RELAZIONE ILLUSTRATIVA

5a VARIANTE RUE 2017 Adozione: delibera C.C. n.96 del 30/11/2017 - Approvazione: delibera C.C. n. 38 del 19/04/2018
6a VARIANTE RUE 2020 Adozione: delibera C.C. n. ____ del ____ - Approvazione: delibera C.C. n. ____ del ____ Sindaco: <i>Maria Costi</i> Assessore all' Urbanistica: <i>Armando Pagliani</i> Segretario Generale: <i>Dott.ssa Clementina Brizzi</i> Dirigente Area Programmazione e Gestione del Territorio: <i>Arch. Alessandro Malavolti</i> Responsabile del progetto: <i>Arch. Alessandro Malavolti</i>

Variante n. 1 : TAV. 1.7 (Urbesetto) - da ASP1.7.3a a ASP1.7.3a.1 E ASP1.7.3a.2

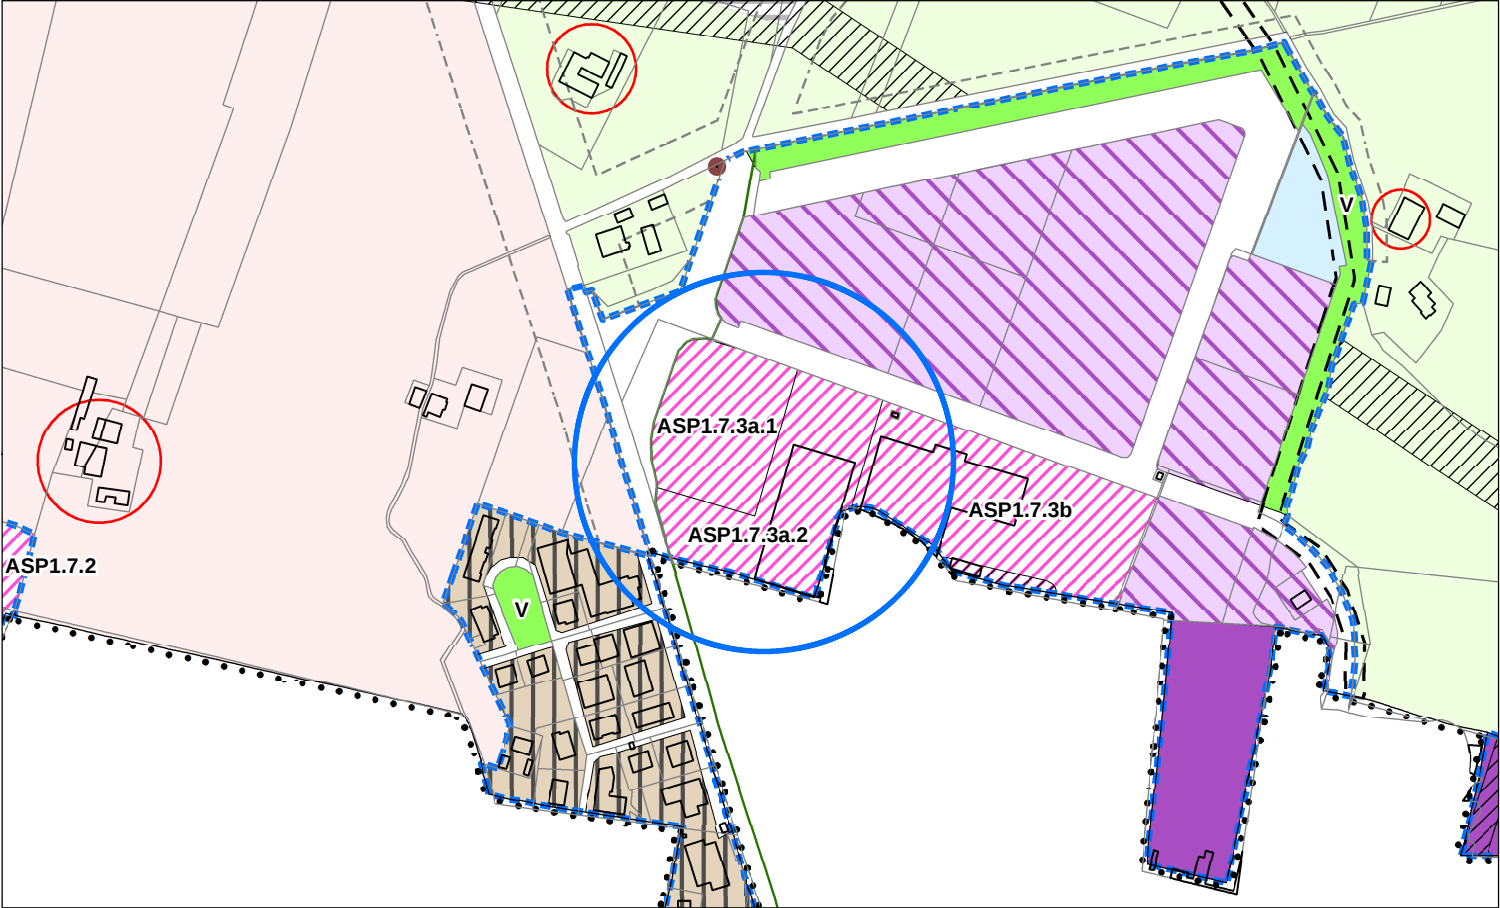
- Via Giardini sud, Ubersetto: in recepimento della scheda normativa "Q" della Variante n.1 al POC 2017, inserimento nell'ambito ASP1.7.3 di un ulteriore sub-comparto di attuazione, mediante suddivisione del vigente sub-comparto identificato come ASP1.7.3a nei sub-comparti ASP1.7.3a.1 e ASP1.7.3a.2.

- Modifica dell'Art. C.3.4.4.3 – ASP1.7.3 per introdurre su istanza del privato e ai fini dell'attuazione del comparto stante l'attuale assetto proprietario, in allineamento alla scheda "Q" del POC 2017, un ulteriore sub-comparto di intervento nella tavola di RUE, mantenendo invariata la capacità edificatoria massima, con conseguente rimodulazione dei parametri urbanistici ammessi e delle relative prescrizioni. Su istanza del privato, si modifica inoltre il quantitativo minimo di parcheggi di urbanizzazione primaria richiesti dalla norma (equivalenti ad uno standard di circa 60mq/100mq di SU definiti in base al PRG previgente), con applicazione del parametro previsto dal RUE vigente

Variante n. 2 : TAV. 1.3 (Casinalbo) - Modifica perimetro ASP1.7.4

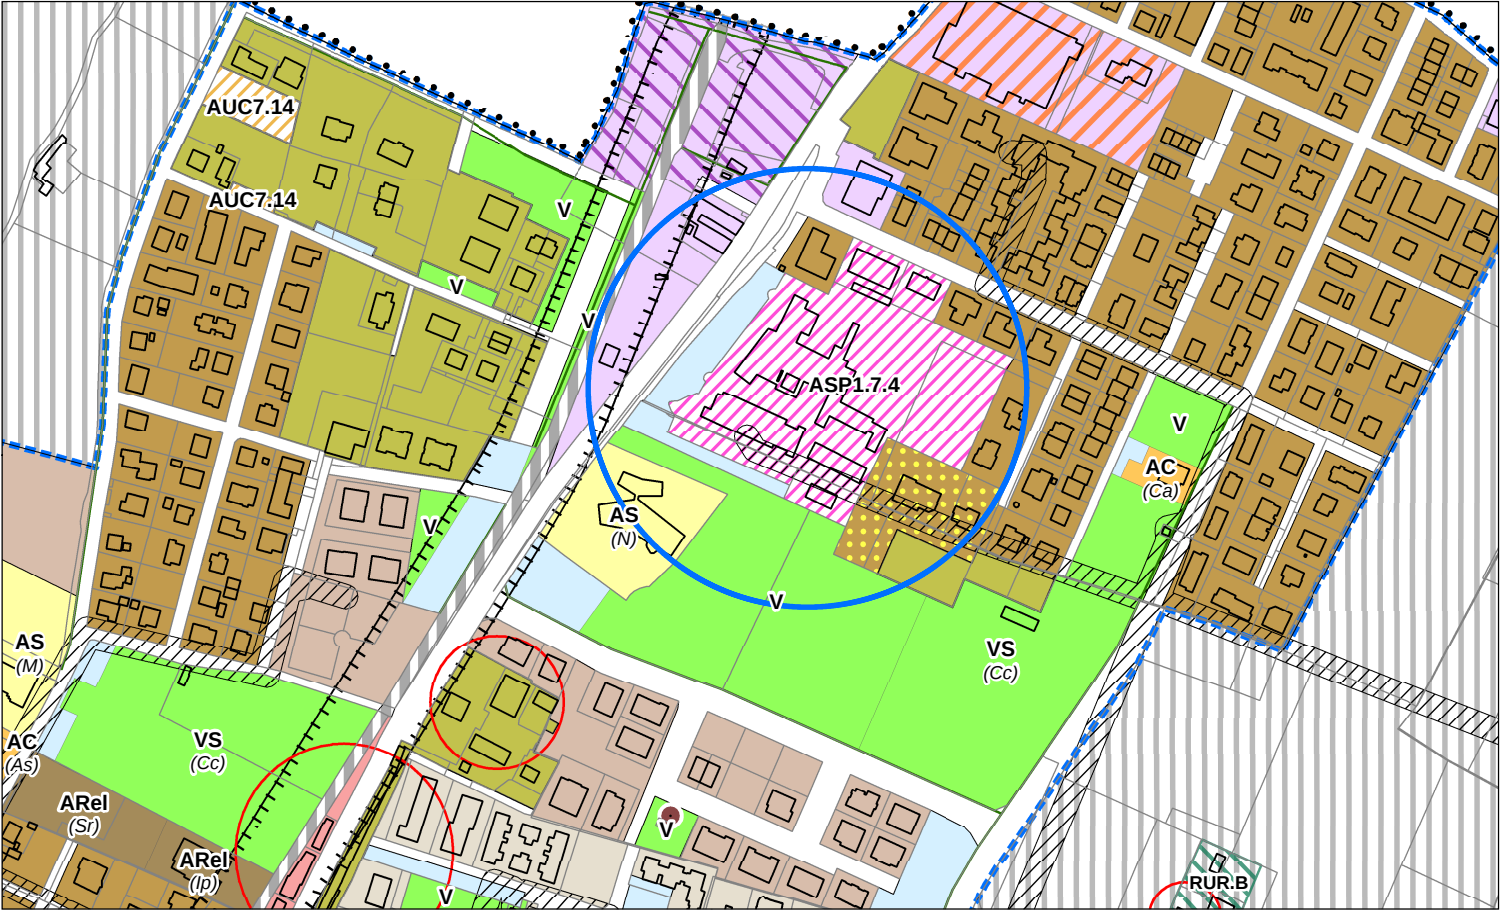
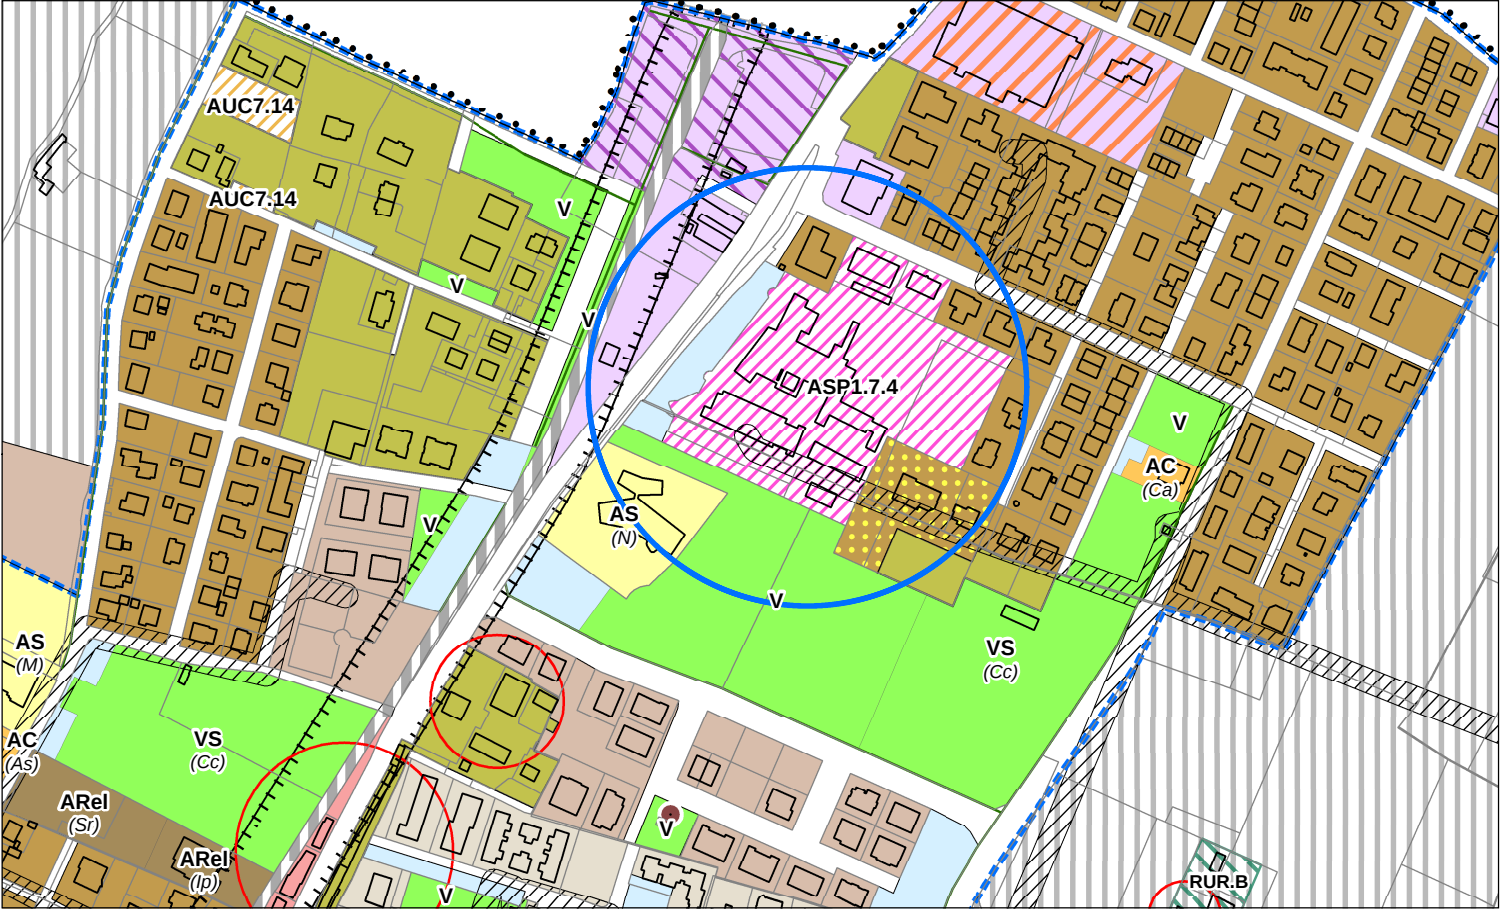
- Modifica dell'Art. C.3.4.4.4 – ASP1.7.4 per specificare, in allineamento alla scheda "R" della Variante n.1 al POC 2017, le prescrizioni particolari alle modifiche apportate con la ripermimetrazione del comparto, l'identificazione dell'area edificabile ma priva di capacità edificatoria (di circa 767 mq) e gli impegni derivanti dall'accordo ex art. 18 della LR 20/2000 ed art.11 L.241/1990 approvato con delibera di Giunta 43/2019 allegato alla Variante del POC stesso.

- Art. C.3.4.4 – Ambito ASP1.7.4 (via Giardini Nord a Casinalbo in località Bertola)
Specifica, nelle prescrizioni particolari, delle dimensioni e dei riferimenti catastali dell'area inserita nella Variante n.6 al RUE, inedificabile e priva di capacità edificatoria, desunti dal frazionamento depositato (foglio 14 mappale 819, di mq 767 circa).

Variante n. 3 : TAV. 1.7 (Via Aldo Moro) - da ASP1.1 a ASP1.7.16

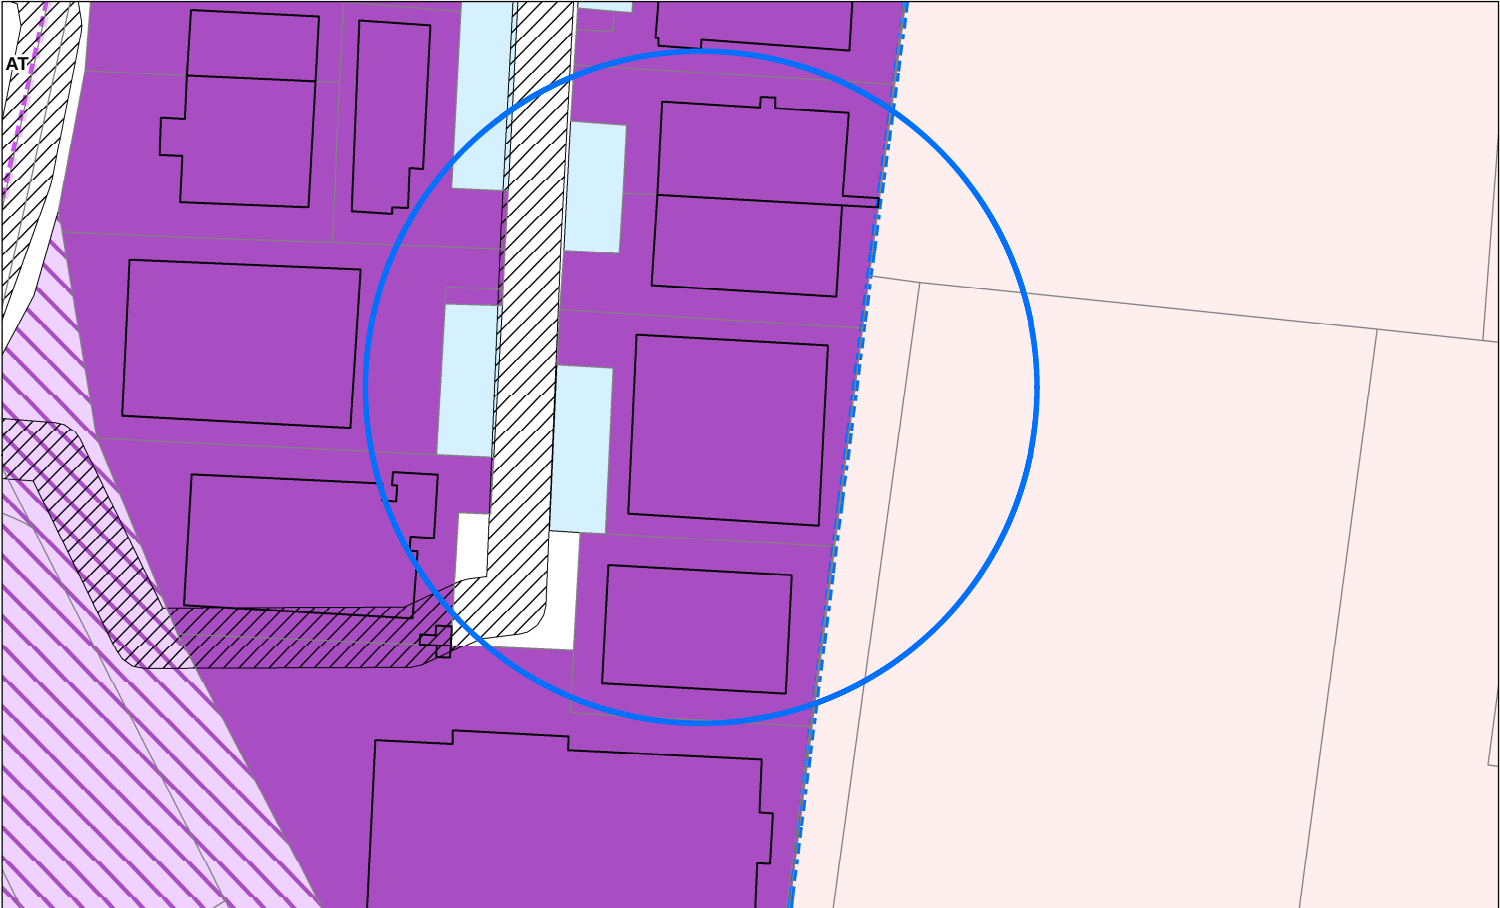
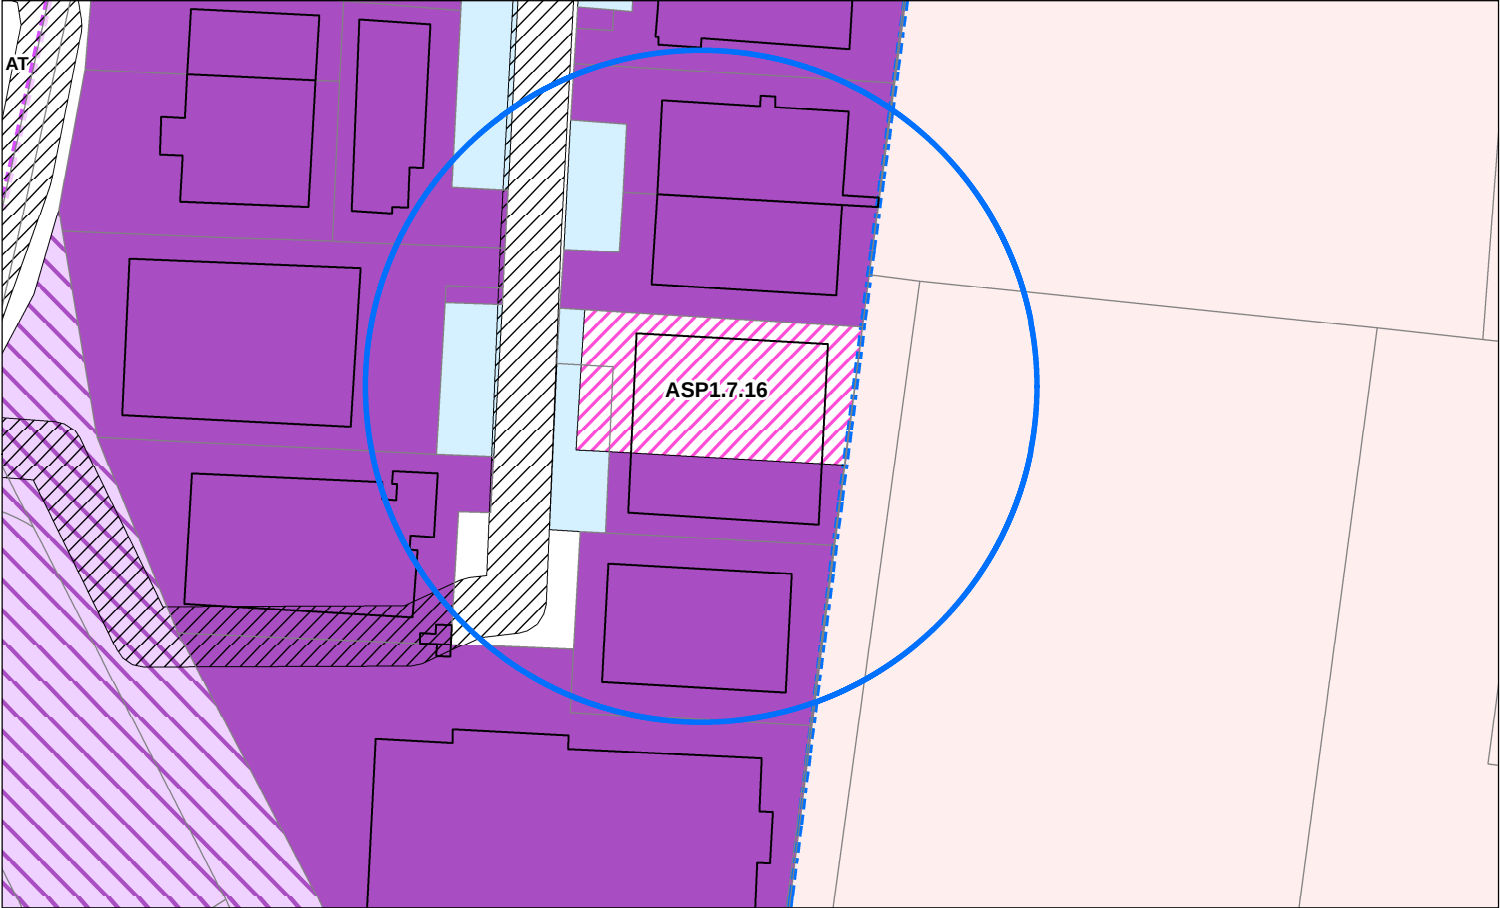
- Via Aldo Moro, Formigine: modifica del perimetro delle dotazioni territoriali P del RUE vigente, inserimento dell'ASP1.7.16 in luogo dell'ASP1.1 per introdurre norma specifica sulla SU massima ammessa senza incremento della potenzialità edificatoria assegnata e gli obblighi derivanti dall'accordo ex art. 18 della LR 20/2000 ed art.11 L.241/1990 approvato con delibera di Giunta 43/2019 e allegato alla presente Variante.

- Inserimento dell'Art. C.3.4.4.16 per introdurre l'ASP1.7.16 (via Aldo Moro a Formigine), in sostituzione dell'attuale ASP1.1 al fine di specificare: la SU massima ammessa, senza incremento di potenzialità edificatoria rispetto alla situazione esistente legittimata; l'identificazione dell'area edificabile ma priva di capacità edificatoria (di circa 193 mq); gli obblighi derivanti dall'accordo ex art. 18 della LR 20/2000 ed art.11 L.241/1990 approvato con delibera di Giunta 43/2019 e allegato alla presente Variante.

Variante n. 4 : TAV. 1.3 (Casinalbo) - da AUC2.2-AUC0 a AUC7.22, AUC6, V, AUC0

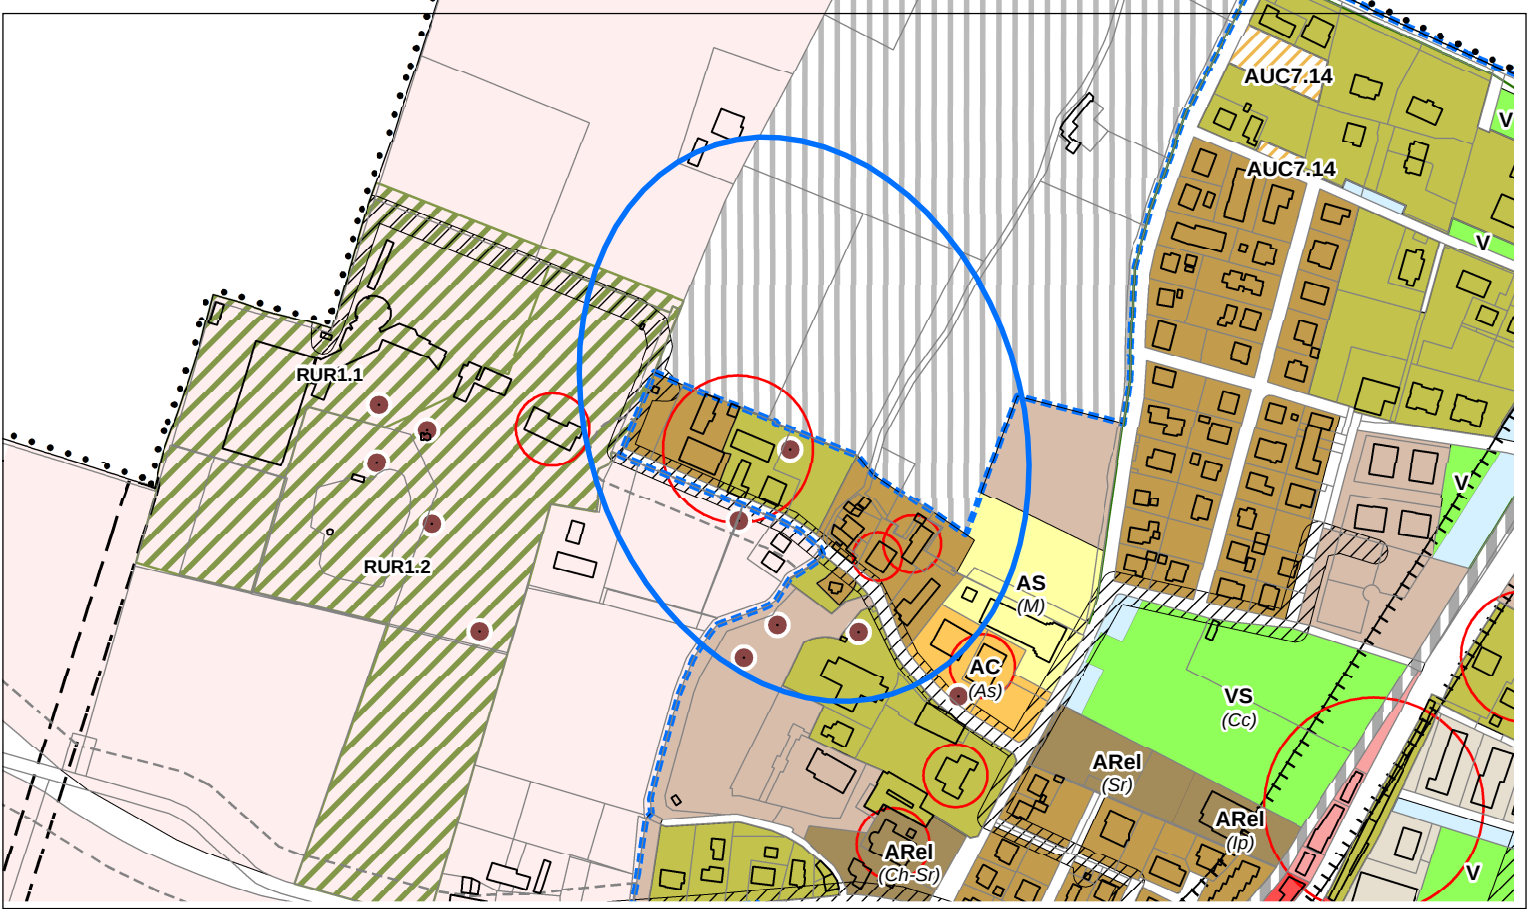
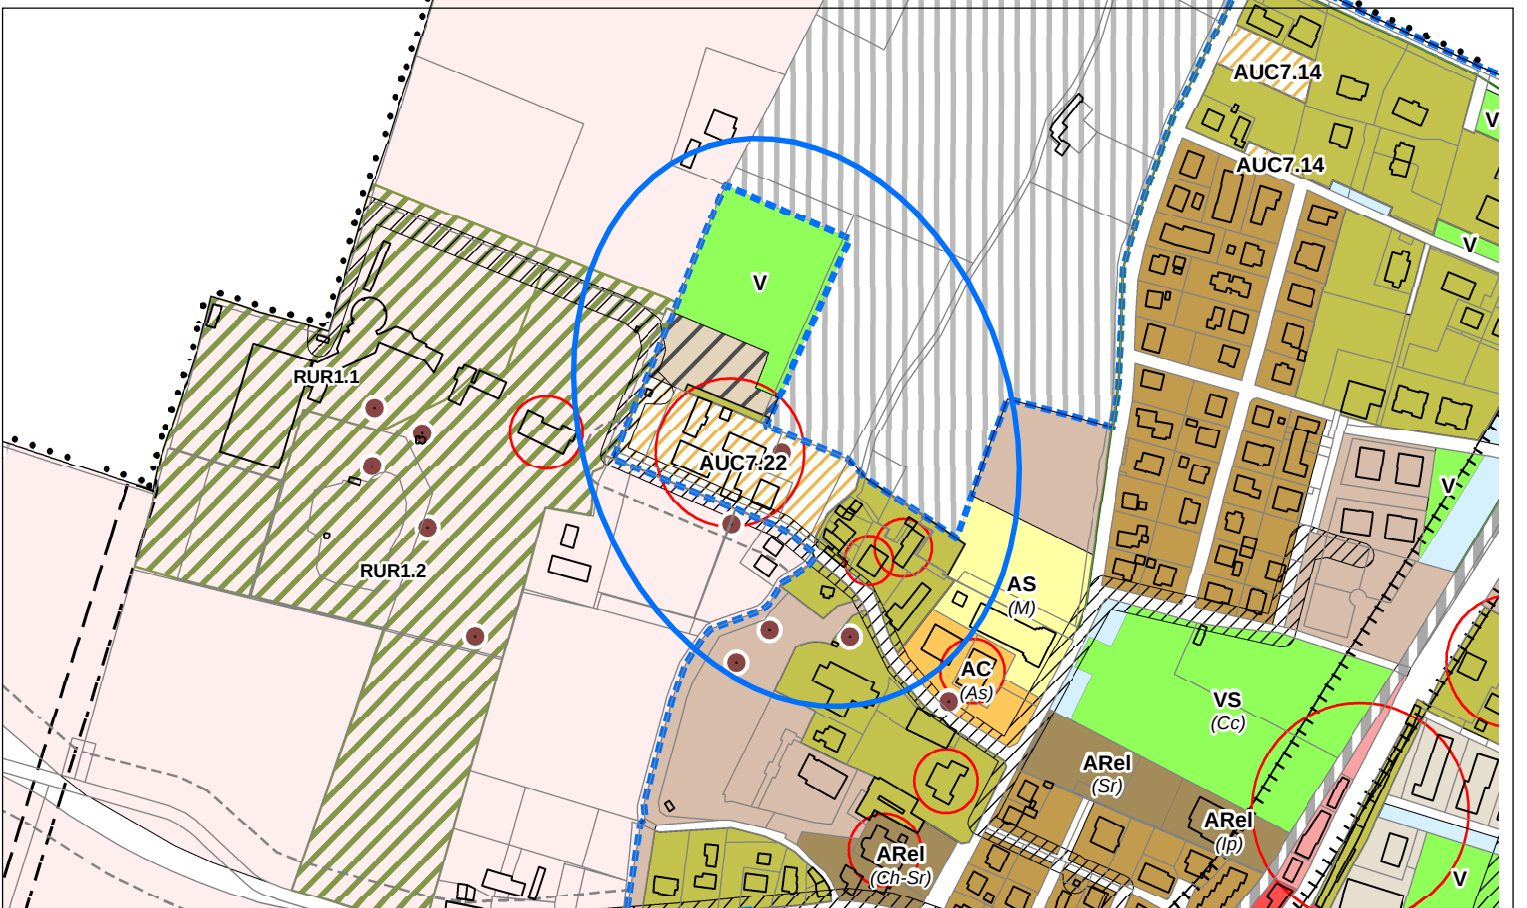
- Tavola RUE 1.3
 - Via Fiori, Casinalbo: perimetrazione del nuovo ambito AUC7.22 in via Fiori a Casinalbo, all'interno del perimetro del territorio urbanizzato, unendo ambiti classificati dal RUE vigente in parte come AUC0 - Ambiti urbani consolidati di vecchio impianto sui quali possono essere presenti beni culturali e/o ambientali ed in parte come AUC2.2 - Ambiti urbani consolidati prevalentemente residenziali consolidati saturi, con presenza di edifici di interesse storico-architettonico e/o di valore storico-culturale e testimoniale di cui alla scheda n.39, numero identificativo 8.11 dell'elaborato RUE2, in parte sottoposti a categoria di intervento di tutela (Restauro Scientifico RS e Restauro e Risanamento conservativo RRC), con norma speciale di RUE (art. C.3.2.6.22).

- Via Parozzi, Casinalbo: in recepimento della scheda normativa "S" della Variante n.1 al POC 2017, perimetrazione del nuovo ambito ANS3.15 in via Parozzi a Casinalbo, inserendo l'area di circa 11.800 mq e identificando graficamente i sub-ambiti AUC6, AUC0 e V (verde pubblico), per la realizzazione di un intervento residenziale tramite trasferimento di SU dal limitrofo comparto AUC7.22 sopra descritto, con attuazione per intervento diretto e conseguente modifica del perimetro del territorio urbanizzato. Per la

- Via Fiori, Casinalbo: riclassificazione delle aree individuate nella Tav. 2.1a del PSC come "*Elementi e strutture di interesse storico-testimoniale*", da ambiti AUC2.2 - Ambiti urbani consolidati prevalentemente residenziali consolidati saturi, ad ambiti AUC0 - Ambiti urbani consolidati di vecchio impianto sui quali possono essere presenti beni culturali e/o ambientali, in recepimento delle riserve sollevate dalla Provincia di Modena;
- Via Giardini, Casinalbo: in recepimento della scheda normativa "R" della Variante n.1 al POC 2017, modifica del perimetro delle dotazioni territoriali P del RUE vigente, e contestuale allargamento dell'ambito ASP1.7.4 al fine di potenziare i parcheggi pertinenziali a servizio dell'adiacente complesso alberghiero e rendere maggiormente efficaci le attività di presidio dell'area, senza incremento della potenzialità edificatoria assegnata.

- Inserimento dell'Art. C.3.2.6.22 per introdurre l'AUC7.22 (via Fiori a Casinalbo). A fronte della imminente dismissione dell'attività di tipo industriale legata alla produzione viti-vinicola e in considerazione che gli strumenti urbanistici vigenti classificano tale ambito come consolidato urbano prevalentemente residenziale, si identifica un unico ambito "*AUC7_n - Lotti con normativa speciale di RUE*" per una più equilibrata redistribuzione del numero di alloggi attualmente ammessi dal RUE negli immobili soggetti a vincolo di tutela, ai fini di garantire una migliore riqualificazione urbana dell'area, e il trasferimento di parte della SU del comparto nell'area limitrofa a nord dell'attuale, per la realizzazione di fabbricati di nuova edificazione, senza incremento della potenzialità edificatoria assegnata rispetto al RUE vigente; si riclassifica l'intera area con nuovo ambito AUC7.22.
